ARRÊTÉ PRÉFECTORAL

PORTANT MODIFICATION DE L'AUTORISATION ENVIRONNEMENTALE AU TITRE DES ARTICLES L. 181-1 ET SUIVANTS DU CODE DE L'ENVIRONNEMENT, ET DÉCLARATION D'INTÉRÊT GÉNÉRAL AU TITRE DE L'ARTICLE L.211-7 DU CODE DE L'ENVIRONNEMENT

CONCERNANT LES TRAVAUX DE RESTAURATION DES MILIEUX AQUATIQUES DES BASSINS VERSANTS DE LA BONNEE

ARTICLE 2 : Modification de l'article 5 de l'arrêté préfectoral du 9 octobre 2020

Annexe 1: Esquisse des travaux – secteur amont

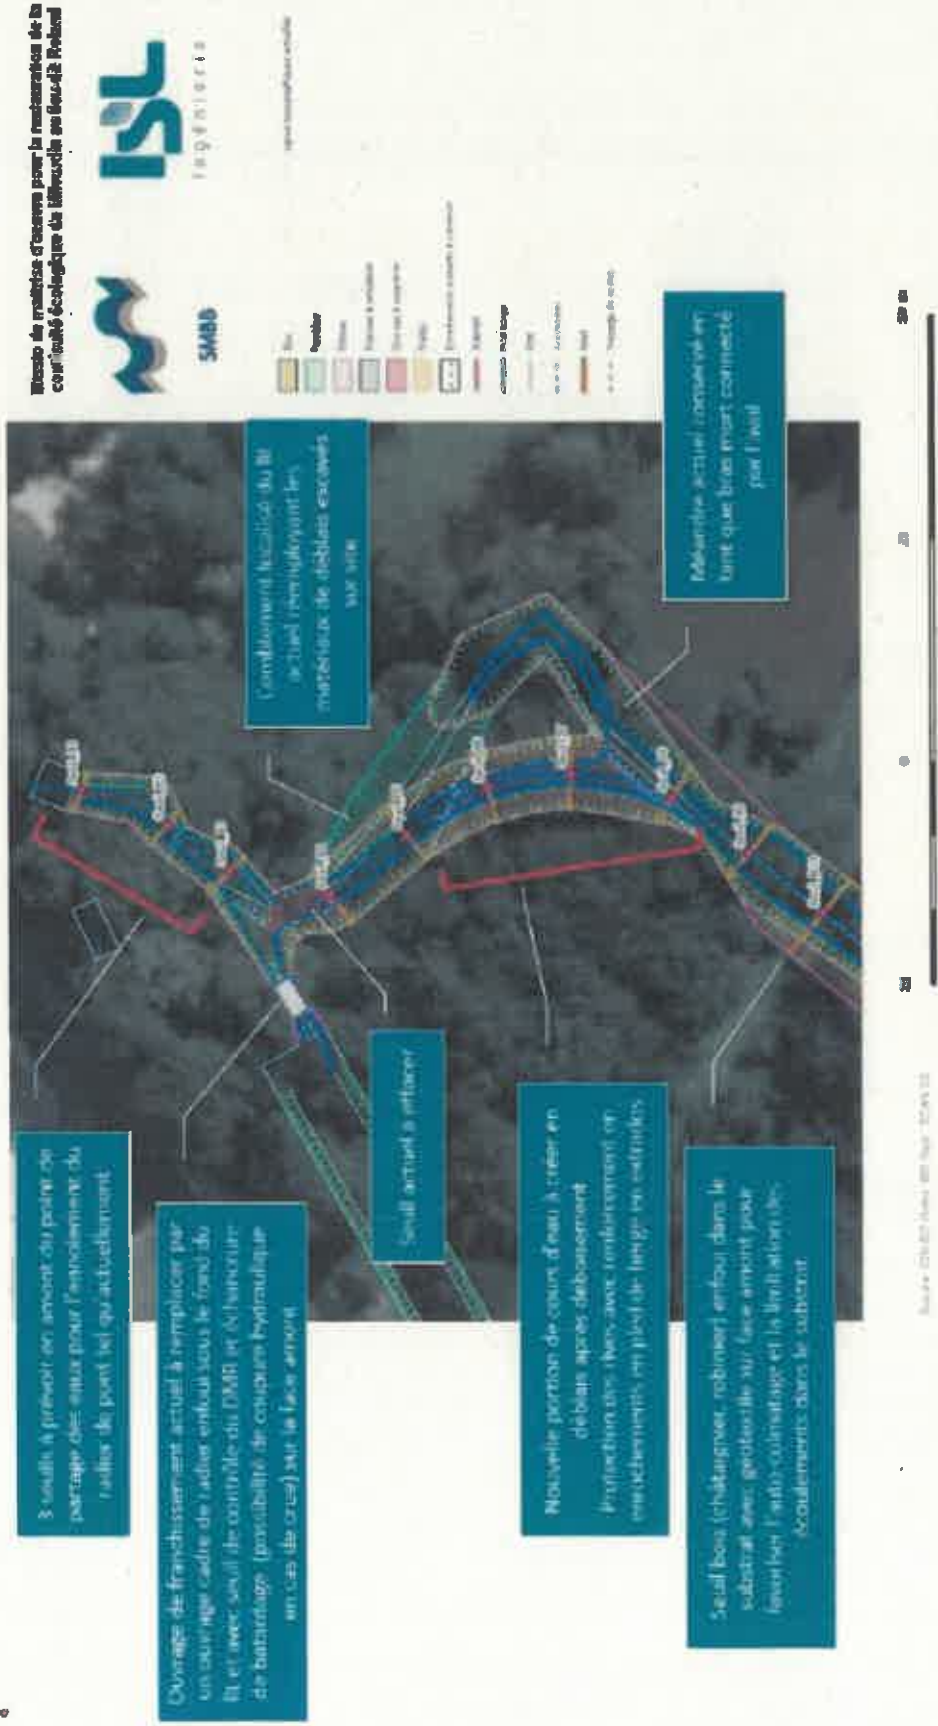
Le paragraphe 5.4 - Restauration de la continuité écologique concernant l'aménagement du Milourdin au droit du Moulin Roland sur la commune de Saint-Martin-d'Abbat est modifié comme suit.

- Mise en place des seuils bois (14 unités) de façon concomitante aux travaux de terrassement avec pour chacun :
 - Terrassement du fond de forme sous le fond actuel (profondeur variable selon la position du seuil) et des ancrages latéraux (longueur d'ancrage en rive > 1 m) ;

- De l'aval du seuil n°4 (B4) jusqu'à la palplanche amont existante (PAL_0) et en dehors des linéaires protégés en pied par des enrochements :
 - Tressage de saule en partie inférieure de berge ;
